工程指示 / 要求簡箋(E.I.)

工程指示編號：EI / 0083 / 19

工程名稱：觀塘裕民坊

工程項目：幕牆 趟門及 FD 門大貨配件(廠用)

Tung® 推拉门95TT系列

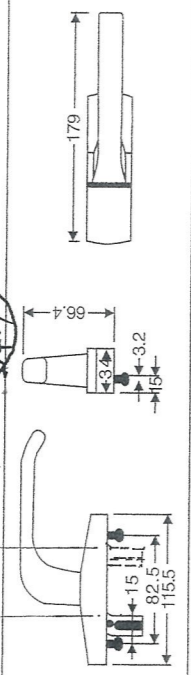
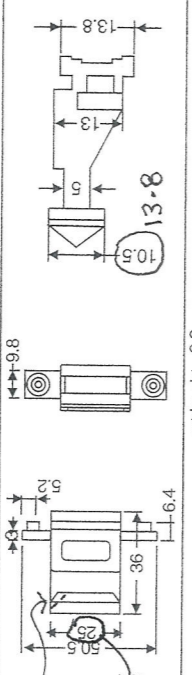
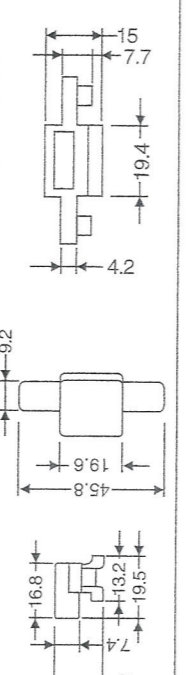
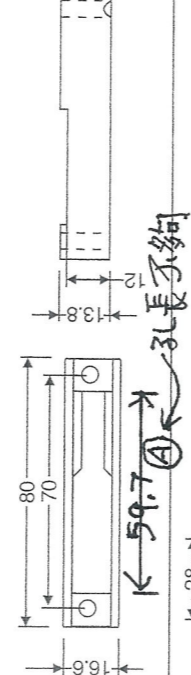
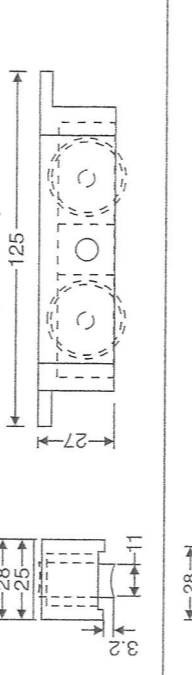
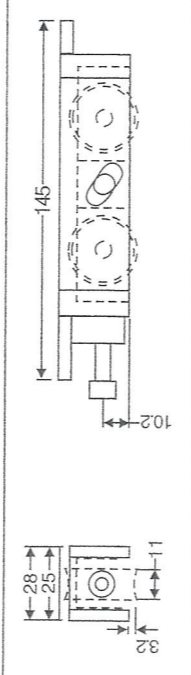
B 版: 提供按湛哥意見修改趟門用配件的模圖樣(#1,#2,#4)

品名	实物图	单趟	双趟	尺寸图
把手 MG-001	<p>只停0° 不停90°</p>  <p>0°</p> <p>补充成MG-001A</p> <p>底胶盖 间距空1.3MM, 至爆壳及齿轴! 加厚</p>			<p>180°</p> <p>行程 > (A) - (B)</p> <p>36 > 59.7 - 25 = 34.7</p> <p>不足物</p> 
锁紧器 MG-002	 <p>修模见MG-002A</p>	2	4	 <p>加口大斜角</p>
连接件 MG-003		1	2	
锁扣 MG-004	 <p>改模见MG-004A</p>	2	4	 <p>孔长承钩</p>
固定滑轮 MG-005		1	2	
可调滑轮 MG-006		1	2

請安排修改配件模具
